## 改善箇所説明図

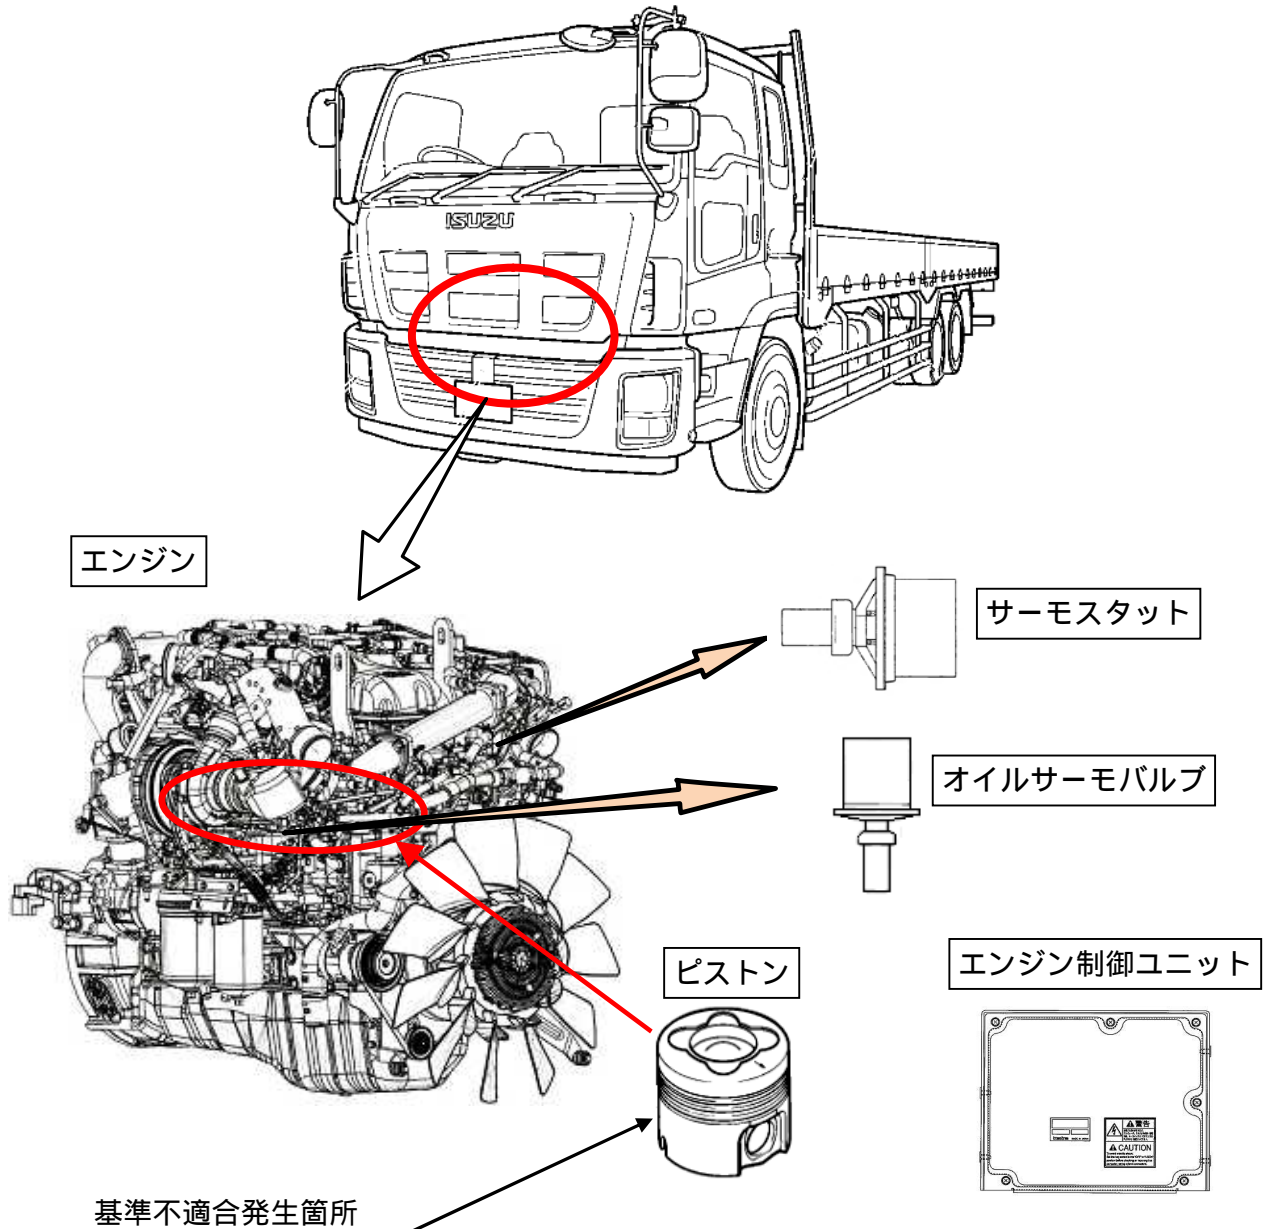
大型トラック用エンジンにおいて、DPD（粒子状物質除去装置）再生時のエンジン制御プログラムが不適切なため、ピストンの温度が高くなり、ピストンに過大な負荷がかかり、亀裂が生じるものがある。そのため、そのまま使用を続けると亀裂が進行し、ピストンに穴が開き、エンジン出力の低下及び白煙を排出し、最悪の場合、走行不能に至るおそれがある。

全車両、エンジン制御プログラムを書き換え、サーモスタット、オイルサーモバルブを対策品に交換する。また、車両走行データを確認し、負荷及びその頻度の高い車両はピストンを点検し、亀裂のあるものはエンジンを対策品に交換する。

識別：オイルクーラのオイルパイプ部に黄色ペイントを塗布する。
